COMMISSION ROYALE DES MONUMENTS ET DES SITES  
KONINKLIJKE COMMISSIE VOOR MONUMENTEN EN LANDSCHAPPEN

Réf. DPC : 2286-005/23/2015-441 (corr. : Mme C. Leclercq)  
Réf. CRMS : AA/KD/WSP30003\_640\_parcParmentier\_SD  
Annexe : 1 dossier

Objet : WOLUWE-PIERRE. Parc Parmentier.  
Demande d'avis de principe portant sur la proposition de schéma directeur.

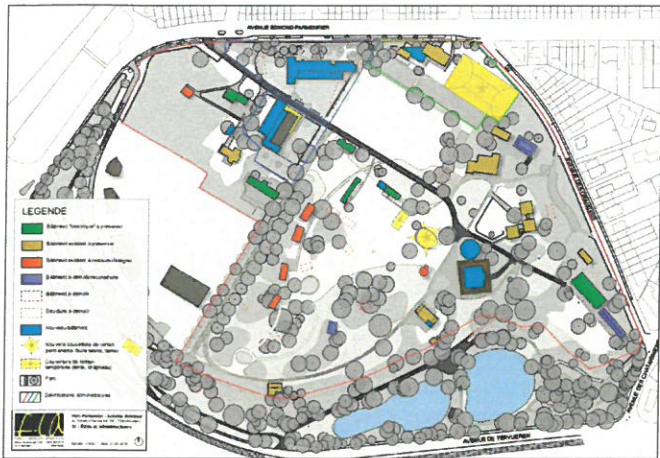
Rem : la situation existante correspond à celle de 2010. Or, le site a connu des démolitions et des reconstructions depuis. ***Le plan de la situation existante devrait donc être mis à jour.***

Localisation interventions architecturales – mise à jour 2018 (extrait dossier)

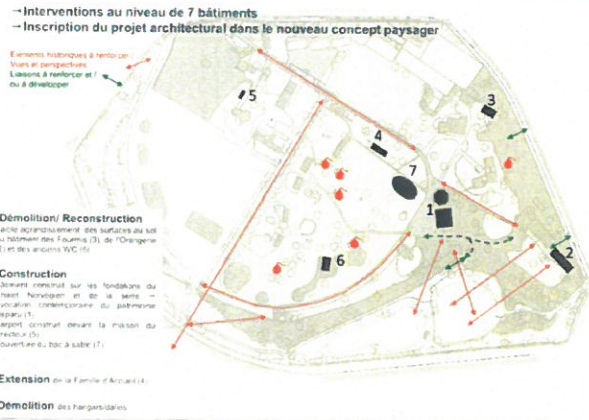
1. Les salles de classe du Collège Jean XXIII (n°50 à 53) ont déjà été démolies ; un nouveau bâtiment est en cours de chantier
2. 3 hangars près de la chapelle (n°s 25, 26 et 29)
3. Hangar près de la maison Prince Albert
4. Volière (n°27 ab) : est conservée dans le tableau récapitulatif.
5. Socle béton
6. Anciens WC
7. Cabane en bois
8. Bâtiment Bruxelles Environnement dans la partie publique

**La CRMS souscrit à la démolition de ces bâtiments car il s'agit d'éléments délabrés sans valeur patrimoniale. Leur démolition devrait contribuer à améliorer la valeur patrimoniale du site.**
